D. PROJET D

D.I ANALYSE ARCHITECTURALE

DEVELOPPEMENT DU SITE SPORTIF DE L'ÎLE DE VAIRES - BASE DE PLEIN AIR ET DE LOISIRS

Plan de masse | 1/5000°

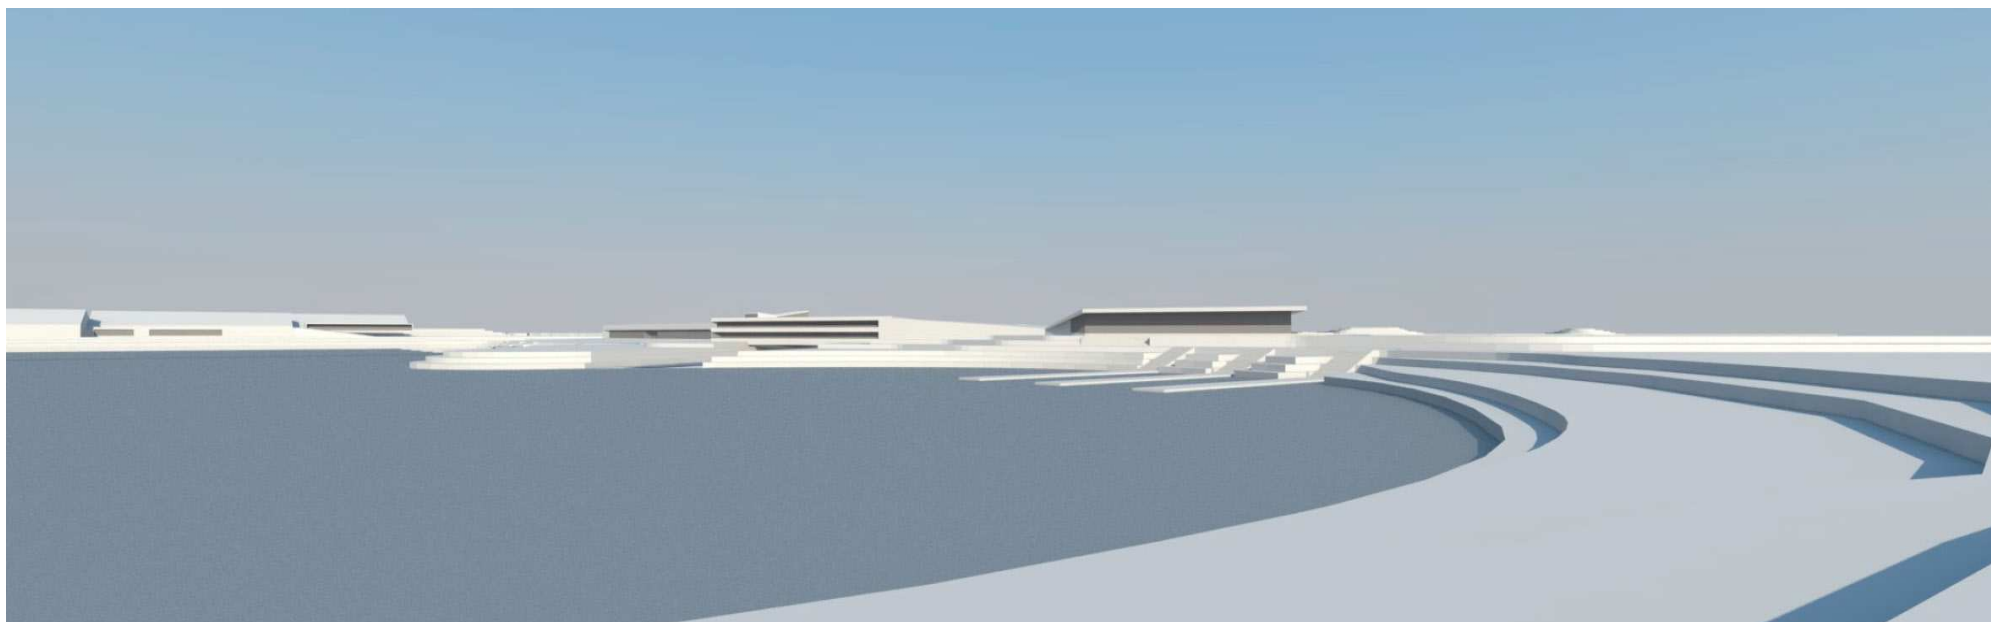
Composition d'ensemble	<p>La composition d'ensemble est caractérisée par une relative complexité et par son étalement dans le site. Un remodelage assez radical de la topographie permet une bonne intégration au site en fondant le projet dans le paysage. Prenant appui sur le tracé du cône de vue qui était suggéré depuis l'entrée, les éléments principaux du programme se développent en continu suivant un enchaînement de lignes brisées qui suivent le tracé de la berge, jusqu'à l'extrémité Sud de la crique.</p> <p><u>Points positifs:</u></p> <ul style="list-style-type: none">- un parti d'aménagement fort, qui accroche le stade d'eau vive au plan d'eau et l'installe au cœur du projet, grâce à la dissociation nette du canal d'amenée, qui est remonté au Nord dans l'axe de la passerelle menant à la tour d'arrivée- une grande variété de points de vue offerts à la fois sur l'eau vive et sur l'eau plate grâce à la multiplicité des franchissements et des terrasses accessibles à plusieurs niveaux <p><u>Points négatifs :</u></p> <ul style="list-style-type: none">- la complexité du remodelage de la topographie et de l'organisation des flux et des cheminements- le développé important de façades- la faible compacité des bâtiments

Organisation des pôles sur le site	<p><u>Le pôle sportif</u>, partiellement enterré, et le pôle hébergement se développent de façon linéaire le long de la berge Est du plan d'eau, dans des bâtiments qui franchissent le canal d'amenée et la rivière d'entraînement. Couverts de toitures végétalisées qui sont accessibles depuis l'axe principal d'entrée conduisant au plan d'eau, ils offrent une promenade piétonne continue en pente douce jusqu'à leur extrémité. Seule émerge à R+2 la salle panoramique, qui est placée au centre du dispositif.</p> <p><u>Le pôle nautique UCPA</u>, dissocié, est positionné à l'extrémité Sud de la composition architecturale, face à la crique.</p> <p>La halle des tennis du <u>pôle loisirs secs</u> est conservée et rénovée. Plusieurs extensions sont proposées : à l'Est un préau sur lequel s'adosse un bâtiment sur portique accueillant les logements et l'administration à R+1 et un second bâtiment le long de la façade Sud des tennis dans lequel on trouve les autres fonctionnalités du programme et qui offre une toiture terrasse accessible par le public depuis la berge.</p> <p><u>Points positifs:</u></p> <ul style="list-style-type: none">- la bonne individualisation des locaux dédiés aux sportifs, à l'hébergement et à l'UCPA qui permet de limiter les clôtures- le positionnement de la salle panoramique avec vues sur rivière eaux vives et plan d'eau calme- le regroupement en un « axe d'excellence sportive » les locaux destinés aux cadres sportifs, aux VIP et à la presse

<p><u>Points négatifs :</u></p> <ul style="list-style-type: none">- l'accès trop étroit pour les véhicules et remorques de matériels des fédérations ; les gabarits devront être vérifiés- les espaces non définis à l'arrière des hangars de stockage des bateaux- la zone d'embarquement sur le canal d'amenée qui devra être déplacée- le nombre important de poteaux supportant la passerelle qui neutralisent le passage des embarcations
Points de vues	<p>Le cône de vue depuis l'entrée du site est respecté grâce à la forme « en sifflet » de l'extrémité Nord du bâtiment du pôle sportif qui s'adosse à son tracé.</p> <p>Le cheminement piéton en continu proposé en terrasse des bâtiments offre des vues variées au long du parcours tant sur le plan d'eau que sur le stade.</p>
Implantation par rapport au plan d'eau	<p>L'implantation des bâtiments épouse la forme de la rive Est du plan d'eau jusqu'à la crique Sud.</p> <p>De nombreuses passerelles permettent de garder le contact avec l'eau.</p> <p>Une relation visuelle quasi-permanente au plan d'eau est permise tout au long du cheminement sur le plateau en toiture des bâtiments du pôle sportif.</p>

Pôle 2 - Hébergement & Formation - Plan RdC | 1/700°

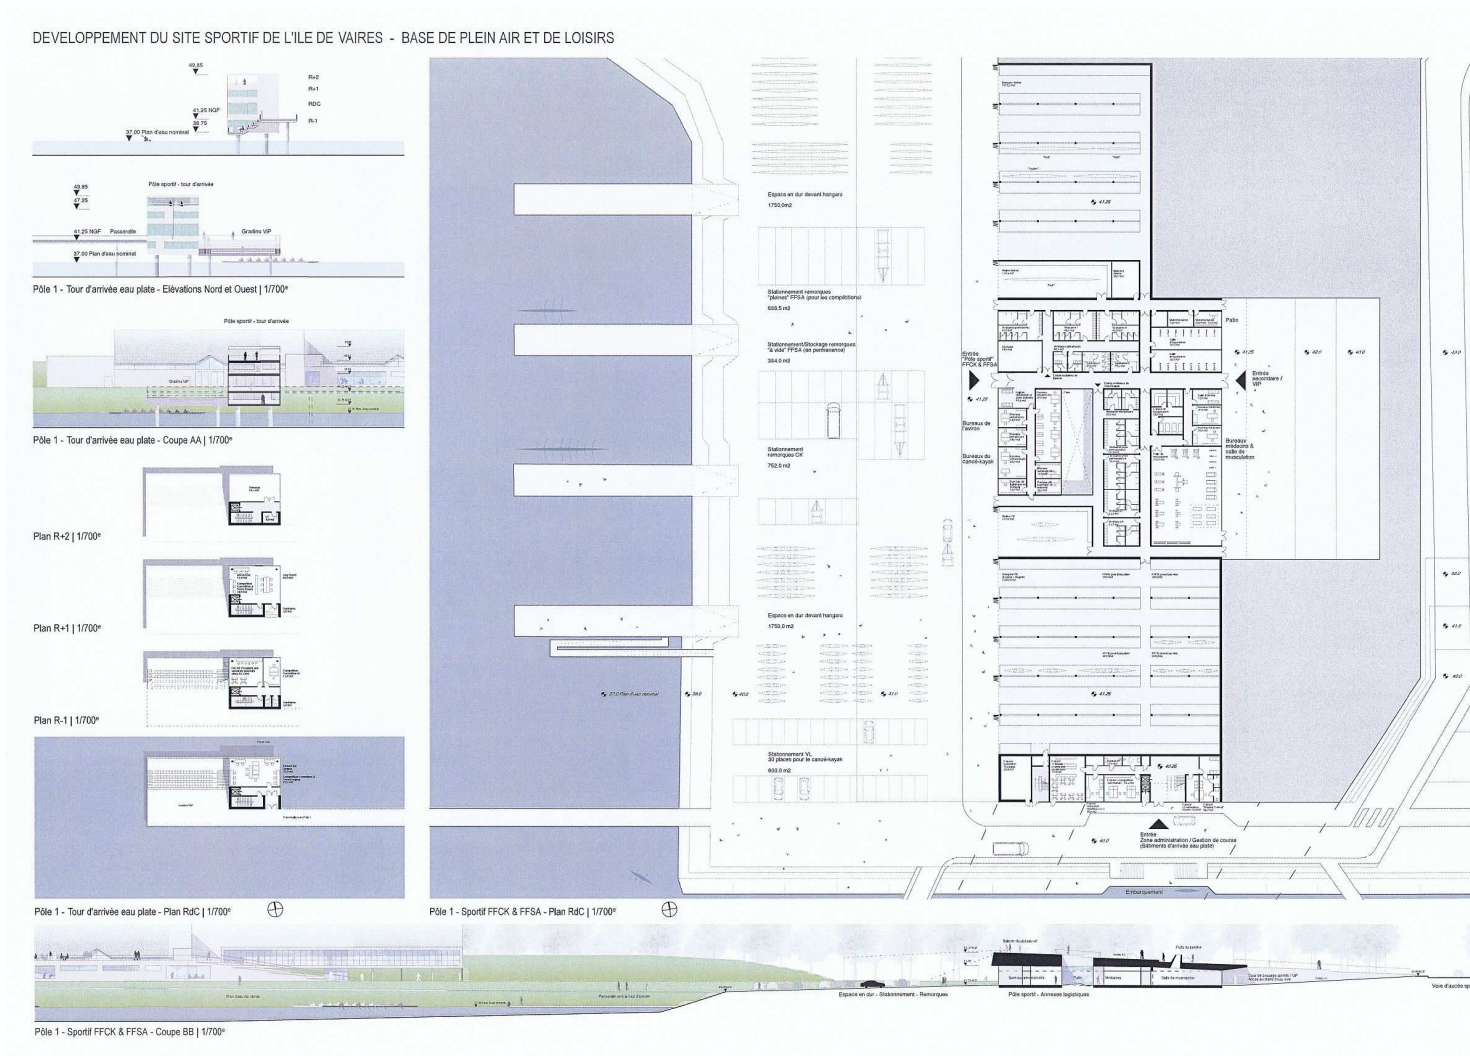
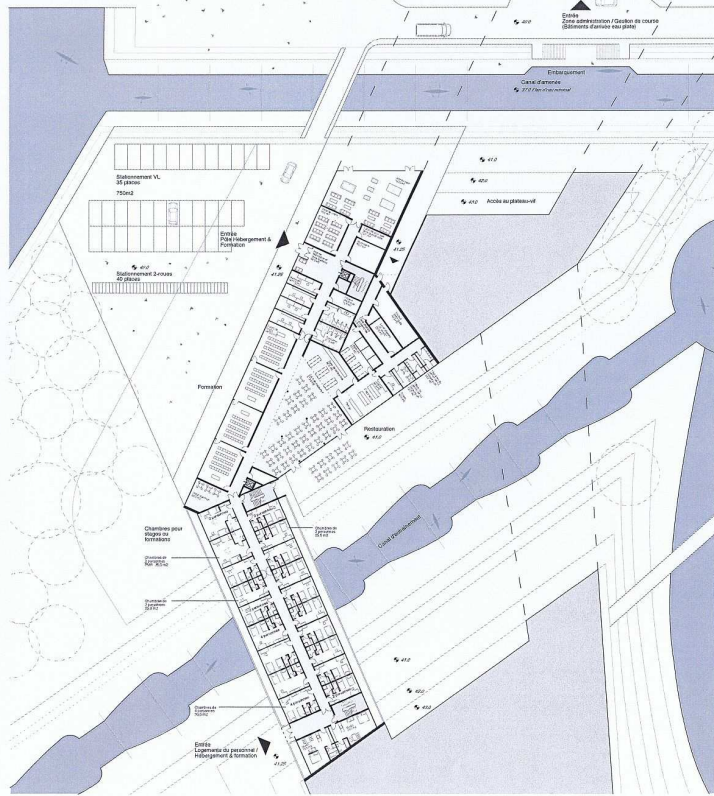
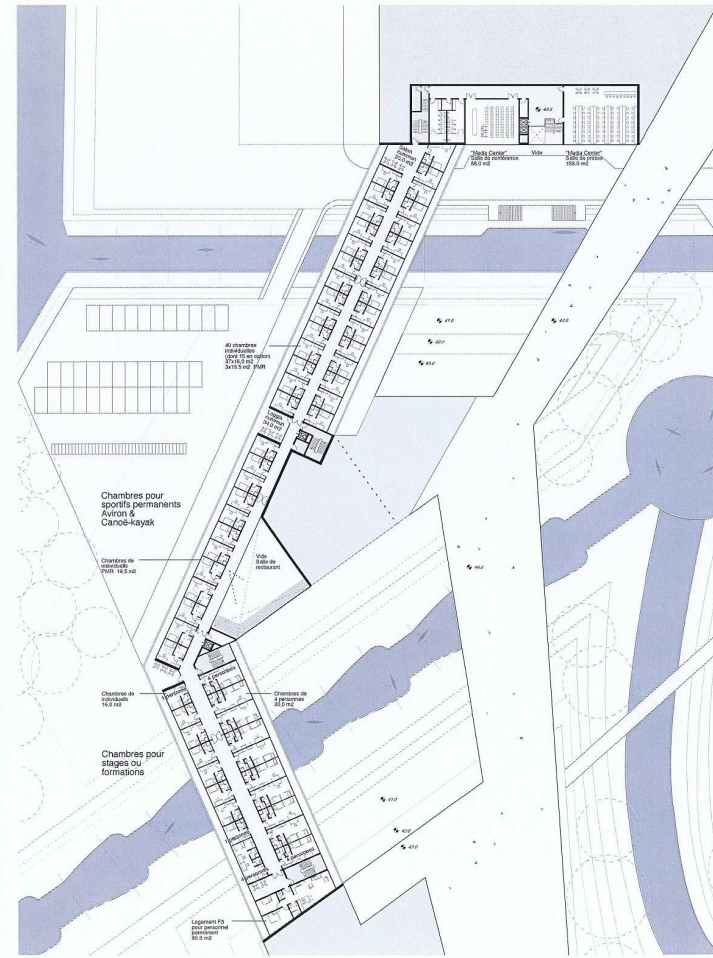
2.2 Pôle hébergement et formation		
Contraintes du programme	Réponse du candidat	Observations de la commission
<p>Généralités</p> <ol style="list-style-type: none"> Localisation Qualité des espaces (vues, éclairage naturel,...) 	<p>Généralités</p> <ol style="list-style-type: none"> Au sud du pôle sportif, à l'est du grand bassin. Eclairage naturel en façade, les chambres implantées à l'est ont vues sur le stade d'eau vive et celles implantées à l'ouest ont vues sur le bassin d'eau plate. Le canal d'amenée passe en dessous des chambres pour sportifs permanents au nord (R+1), le canal d'entraînement passe en dessous des chambres pour stage et formation au sud (RDC et R+1) 	<p>Généralités</p>
<p>L'accueil général</p> <ol style="list-style-type: none"> Hall de distribution avec sas d'accès, distribuant : <ul style="list-style-type: none"> L'hébergement La restauration Le centre de formation Disposant d'une zone d'attente à l'écart des flux de circulation Sanitaires (servant à la fois à la formation et à la restauration) : <ul style="list-style-type: none"> Bloc femmes : 5 WC dont 1 adapté PMR Bloc hommes : 3 WC dont 1 adapté PMR + 4 urinoirs 	<p>L'accueil général</p> <ol style="list-style-type: none"> L'accueil se trouve au RDC, deux liaisons avec l'hébergement, une via une circulation verticale vers l'hébergement sportifs permanents (R+1), et l'autre implique un passage obligatoire par le pôle formation (salle de cours) et devant le restaurant vers l'hébergement stage et formation. Ensuite une liaison verticale permet de joindre les chambres stages et formations au R+1 Conforme Conforme, 7 WC dont 1 PMR pour les femmes, 5 WC dont 1 PMR + 4 urinoirs pour les hommes 	<p>L'accueil général</p> <p><u>La commission a apprécié :</u> Le respect des locaux en termes de surfaces</p> <p><u>Commentaires :</u> Proposition de sanitaires supplémentaires Mutualisation des circulations : accès aux chambres des sportifs en stage via la circulation de l'espace formation, qui dessert aussi l'espace de restauration</p>

<p>L'hébergement</p> <ol style="list-style-type: none"> 2 zones d'hébergement distinctes (pour sportifs permanents, pour stages ou formations) Hébergement pour sportifs permanents : <ul style="list-style-type: none"> 40 lits : 40 chambres individuelles, dont 3 adaptées aux PMR Pour chaque chambre : un espace chambre pouvant contenir 1 lit et 1 bureau, une salle d'eau, un sanitaire Vue sur l'extérieur pour chaque chambre Positionnement et configuration visant à garantir l'intimité et le calme pour les sportifs en résidence Hébergement pour stages ou formations <ul style="list-style-type: none"> 100 lits : 15 chambres de 4 personnes, 15 chambres de 2 personnes, 10 individuelles (dont 2 chambres individuelles et deux chambres doubles accessibles aux PMR) positionnement des chambres individuelles, à 	<p>L'hébergement</p> <ol style="list-style-type: none"> Conforme : Chambres sportifs permanents réparties au R+1 et chambres stagiaires et formation au RDC et R+1 (au sud). Orientation Est ou Ouest des chambres. Conforme : 40 chambres dont 3 PMR Conforme : 15 chambres de 2 personnes dont 2 PMR, 10 chambres individuelles dont 2 PMR 	<p>L'hébergement</p> <p><u>La commission a apprécié :</u> L'orientation Est ou Ouest des chambres et la vue depuis toutes les chambres sur le plan d'eau ou la rivière</p> <p><u>Commentaires :</u> Proposition d'un loggia au centre des chambres sportifs permanents avec un salon commun au nord. Proposition d'un salon commun entre le pôle formation et les chambres stages et formation. Proposition de balcons pour toutes les chambres.</p>

<p>La restauration</p> <ol style="list-style-type: none"> 1. Salle de restaurant de 140 couverts + zone de dépose plateaux 2. Zone self-service en lien avec la cuisine 3. Cuisine avec 2 zones : préparation repas / plonge (en lien avec la zone de dépose des plateaux) 4. Réserves avec chambre froide + liaison extérieure + zone de réception décartonnage. Réserve produits séparée de la réserve nourriture. 5. Bureau 6. Vestiaires du personnel de restauration séparés h/f avec espace de change (casiers ind) + douches 7. Office du personnel de restauration 	<p>La restauration</p> <ol style="list-style-type: none"> 1. Conforme : 144 couverts. Restaurant en lien avec une terrasse donnant sur le canal d'entraînement 2. Conforme, 3. Conforme 4. Local déchets avec le tri sélectif non déconnecté du circuit propre 5. Conforme 6. Conforme, 1 douche et 6 casiers par vestiaire 7. Conforme 	<p>La restauration <u>La commission a apprécié :</u> Le respect des locaux en termes de surfaces et de liaisons La vue sur le canal d'entraînement depuis l'espace de restauration et la présence d'une terrasse</p> <p><u>La commission regrette:</u> La position du local déchets non déconnecté du circuit propre</p>

<p>La formation Pôle en lien avec l'accueil du pôle hébergement et formation ainsi qu'avec la grande salle du lieu de vie des sportifs permanents</p> <ol style="list-style-type: none"> 1. 4 salles de cours 2. 4 bureaux 	<p>La formation</p> <ol style="list-style-type: none"> 1. Conforme 2. Conforme 	<p>La formation <u>La commission a apprécié :</u> Le respect des locaux en termes de surfaces</p> <p><u>Commentaires :</u> Mutualisation des circulations entre pôle formation et restaurant de l'hébergement</p>
<p>Les annexes de services</p> <ol style="list-style-type: none"> 1. Buanderie 2. Locaux d'entretien 3. Local de stockage grande salle 4. Local déchets / tri-sélectif 5. Locaux techniques 	<p>Les annexes de services</p> <ol style="list-style-type: none"> 1. Conforme 2. 1 seul local entretien identifié mais autres petits locaux sans usage inscrit sur les plans 3. Conforme 4. Dans la zone restauration 5. A vérifier en fonction des choix énergétiques retenus 	<p>Les annexes de services <u>La commission a apprécié :</u> Le respect des locaux en termes de surfaces et de liaisons</p> <p><u>La commission regrette:</u> L'absence d'accès du local déchets depuis les autres espaces que la restauration</p>

<i>Commentaires :</i> Préciser l'usage des locaux non renseignés
--	--	--

- Organisation claire des espaces
- Qualité des vues sur le plan d'eau et le stade d'eau vive, en particulier depuis les chambres toutes orientées est ou ouest

- Répartition des locaux d'entretien seulement au RDC

Plan d'ensemble du stade d'eau vive | 1/11500

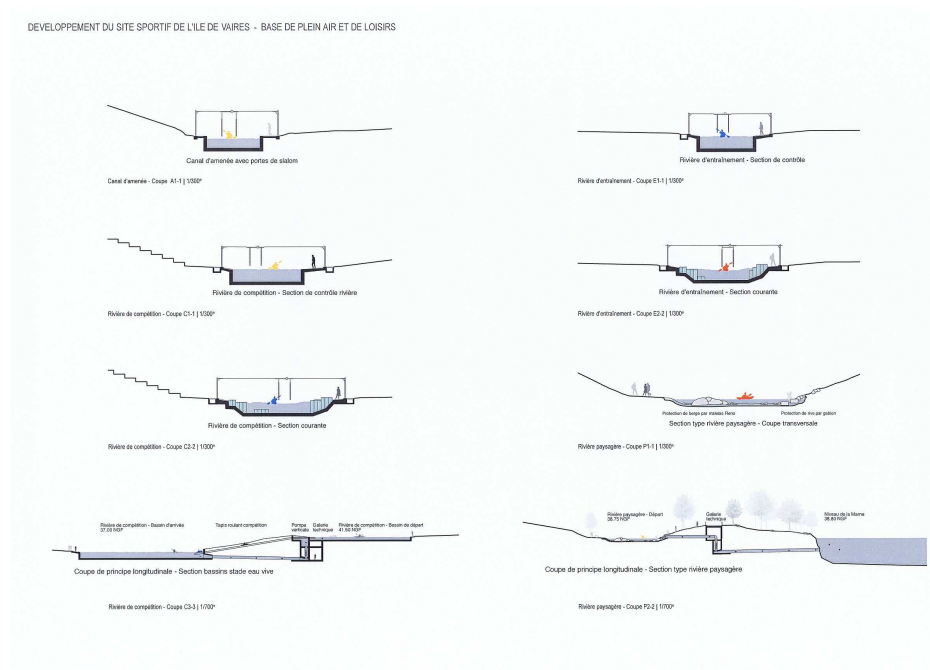
Une organisation de toutes les rivières étalées sur l'ensemble de l'espace du fait du positionnement du canal d'amenée. 2 stations de pompages enterrés.

Un cheminement au dessus des gradins naturels serait souhaitable.

L'organisation spatiale sur une grande surface.
